Bauleitplanung Helmstedt;

**55. Änderung des Flächennutzungsplanes im Bereich „Ziegelberg-Süd“
- Feststellungsbeschluss -**

Begründung
zur 55. Änderung des Flächennutzungsplanes
„Ziegelberg - Süd“

Abb. 3: Flächennutzungsplanarstellung - Neu

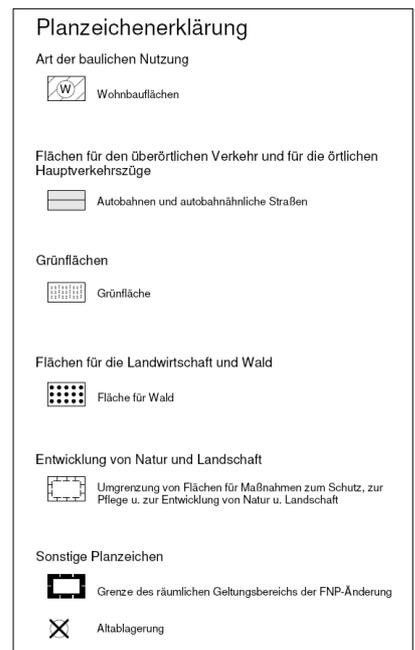
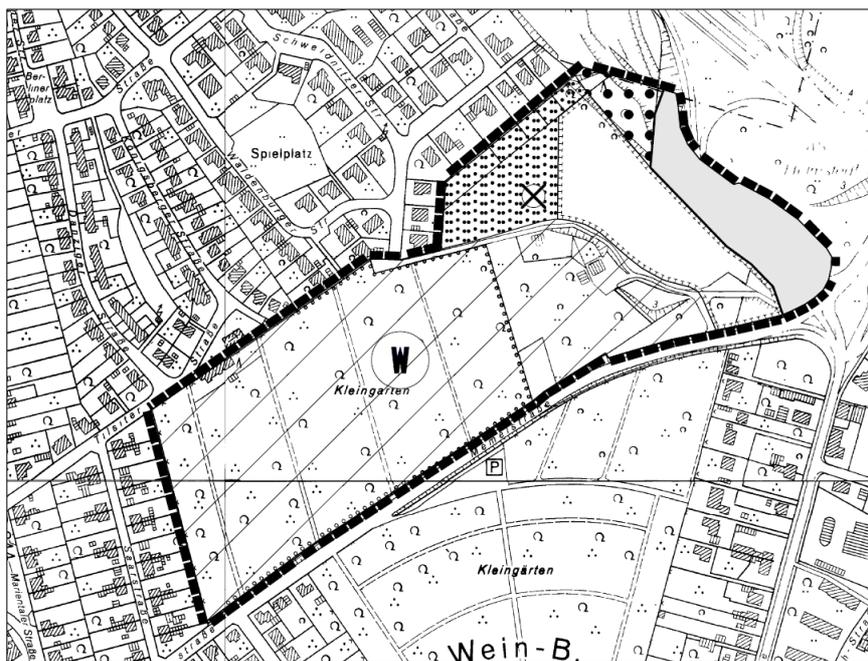
Hinweis: Prüfung, ob die „Grünfläche -Garten“ mit der Altablagerung vereinbar ist

Für den Streifen an der nordwestlichen Geltungsbereichsgrenze ist keine Entwicklung als Bauland geplant, es soll lediglich der Bestand planungsrechtlich richtig geregelt werden, da die landwirtschaftliche Nutzung zwischenzeitlich aufgegeben wurde; die Darstellung dieses Streifens wird in private Grünfläche geändert. Da keine Entwicklungsabsicht besteht, wird auf die Zweckbestimmung verzichtet; erforderliche Regelungen, die sich ggf. im Zusammenhang mit der Altablagerung ergeben könnten, wären dann in einem verbindlichen Bauleitplanverfahren festzulegen. In die Planzeichnung wird ein Symbol zur Kennzeichnung der Altablagerung aufgenommen.

Abwägung: Auch bei der Grünfläche handelt es sich um eine Anpassung der Darstellung an den tatsächlichen Nutzungsbestand. Die Fläche wird zur Zeit als landwirtschaftliche Fläche dargestellt, was der tatsächlichen Nutzung nicht mehr entspricht. Sie gehört den Grundstückseigentümern der Schweidnitzer Straße Nr. 17b und Nr. 21 und stellt sich derzeit als Rasenfläche dar, mit verschiedenen Laubgehölzen im Randbereich, einer Steinansammlung und einem Holzlager. Eine bauliche Nutzung soll ausgeschlossen werden soll, deshalb wird die Darstellung der privaten Grünfläche gewählt. Da keine Entwicklungsabsicht besteht, wird auf die Zweckbestimmung verzichtet; erforderliche Regelungen, die sich ggf. im Zusammenhang mit der Altablagerung ergeben könnten, wären dann in einem verbindlichen Bauleitplanverfahren festzulegen. In die Planzeichnung wird ein Symbol zur Kennzeichnung der Altablagerung aufgenommen.

Abb. 4: Kenntnisse zur ehemaligen Tongrube

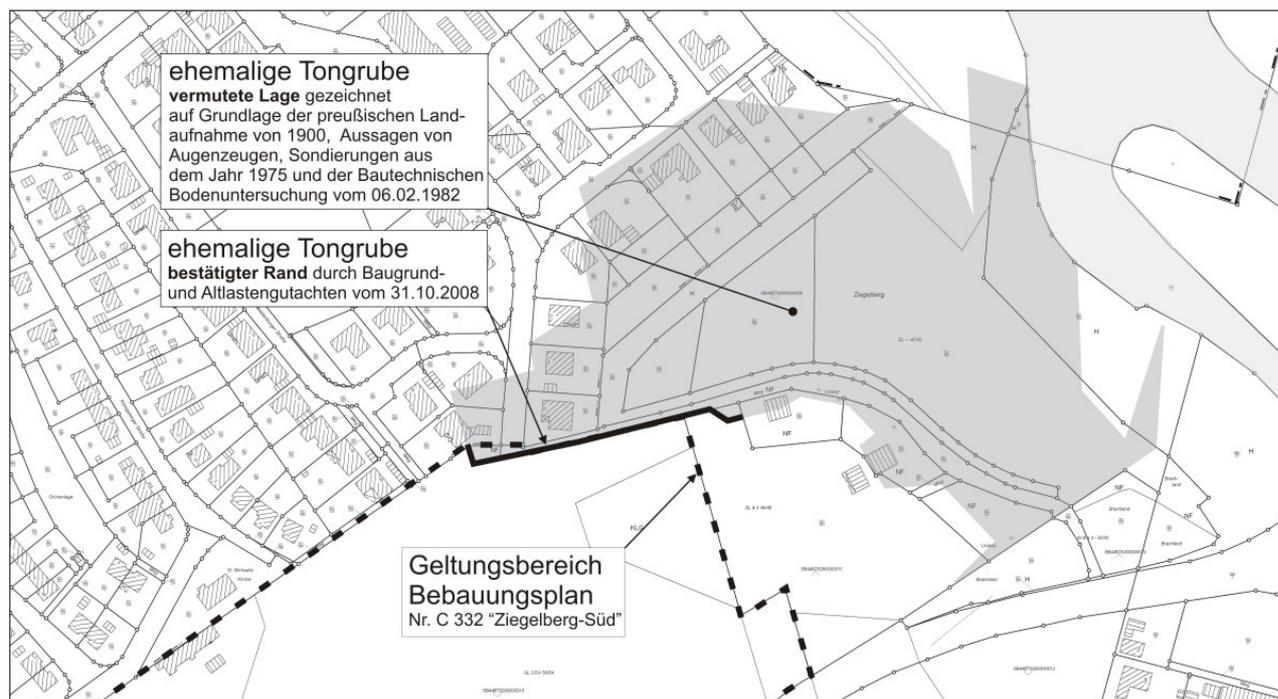
Als bedeutsamer Zwangspunkt erweist sich die bekannte Altablagerung im nordöstlichen Teil des aktuellen Änderungsbereiches. Hierzu hat die Stadt bereits im Jahre 2008 ein Baugrund- und Altlastengutachten eingeholt und dies dem Umweltamt in meinem Hause zugänglich gemacht. Nach dessen Auswertung bestehen von hier aus keine grundsätzlichen Bedenken gegen eine wohnbauliche Nutzung, solange sicher gestellt ist, dass die Fläche der Altablagerung selbst nicht angetastet wird. Dazu wird zuerst endgültige Klarheit über deren gesamte Ausdehnung geschaffen werden müssen, und daran anknüpfend werden im zugehörigen Bebauungsplan entsprechende einschränkende Festsetzungen getroffen werden müssen. Im Flächennutzungsplan empfehle ich dringend eine Kennzeichnung auf der Grundlage des § 5 Abs. 3 Nr. 3 BauGB, um den Sachverhalt auf den ersten Blick erkennbar zu machen.

Die neu aufzunehmende „Grünfläche – Garten“ mag für die recht abstrakte und generalisierende Ebene der Flächennutzungsplanung eine akzeptable Zielaussage sein, für ihre konkrete Umsetzung wird die Altablagerung jedoch bestimmte Restriktionen schaffen. Bereits eine Freiflächennutzung in der Art privater Hausgärten zu den Wohnhäusern in diesem Bereich kann sich insofern als problematisch erweisen, als die Gefahr bestünde, dass über essbare Früchte Schadstoffe von Menschen aufgenommen werden oder über Tiere in die Nahrungskette gelangen. Ich empfehle, das vorliegende Gutachten im Hinblick darauf ergänzen zu lassen.

Abwägung: Die Ermittlung der tatsächlichen Ausdehnung der gesamten Altablagerung ist für die Umsetzung des Bebauungsplanes nicht erforderlich; die durch solch umfangreiche Untersuchungen entstehenden Kosten sind im Rahmen dieser 55. FNP-Änderung nicht zu rechtfertigen, zumal es sich (in dem nicht durch den Bebauungsplan überplanten Bereich mit Ausnahme der wohnbaulichen Erweiterungs- und Maßnahmenflächen) um Darstellungsanpassungen an den tatsächlichen Nutzungsbestand handelt. Die im Hause vorliegenden Kenntnisse zur ehemaligen Tonkuhle werden in der Begründung in Abbildung 4 dargestellt.

Mit der (symbolhaften) Kennzeichnung der Altlast in der Planzeichnung und der Ergänzung der Karte im Abschnitt 6. der Entwurfsbegründung ist mein diesbezüglicher Planungsbeitrag für die Ebene der Flächennutzungsplanung erledigt; nähere Bestimmungen zu den erforderlichen Nutzungsbeschränkungen bleiben der Ebene des Bebauungsplanes vorbehalten.
